規制番号　名称	28-0021	宮園団地入口		運　用	2014年12月22日	製造番号	TX2569
制御機機種	Ｒ２－２－０	ＬＴＣ－ＡＲ４１		開始日時	6時10分　～	製造年月	2014年9月
警交仕規第1012号	メーカー名	㈱京三製作所	作動時間	終　　日		施工会社	ﾊﾟﾅｿﾆｯｸｼｽﾃﾑﾈｯﾄﾜｰｸｽ㈱
署別　廿日市	付加機能	系統機能、時刻修正機能

規制番号	28-0021
名　称	宮園団地入口

設定変更履歴

流動図

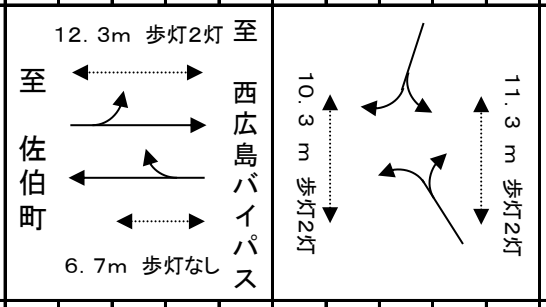
名称はこのように変更してください。
